Erweiterungsmaßnahmen für die Wartung von A380 Flugzeugen (A380-Werft)

Gutachten G 6.3
Schalltechnische Untersuchung – landseitige
technische Schallquellen
Planänderung

Berlin, 14.07.2004

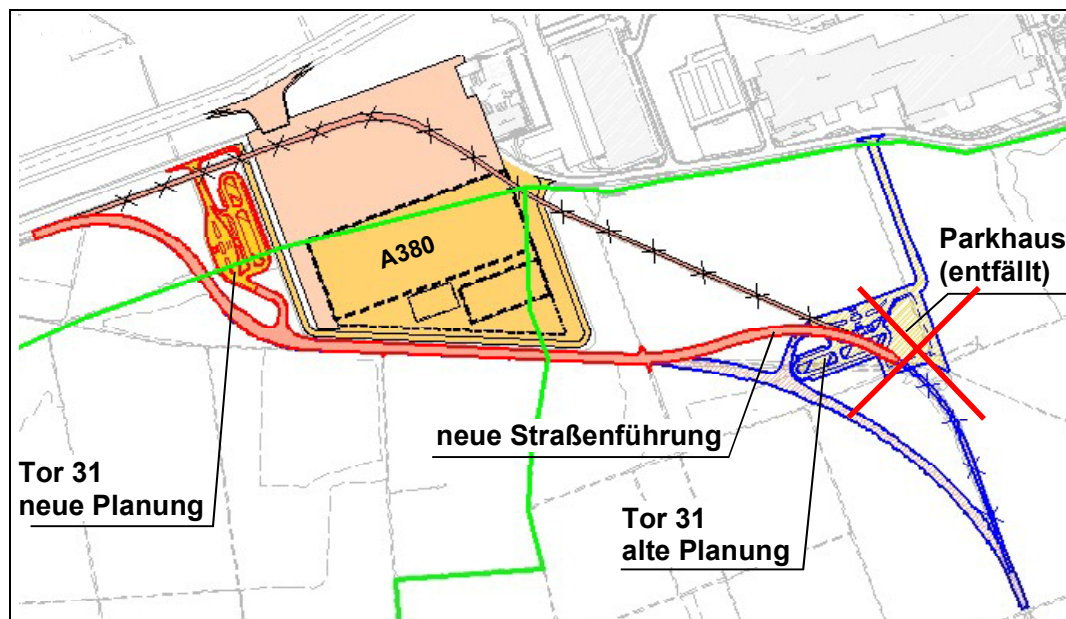
Im Zuge der Planänderung wurde die Verkehrsführung im Bereich der A380-Werft geändert, so dass das ursprünglich geplante Parkhaus ersatzlos entfällt (s. Abbildung).
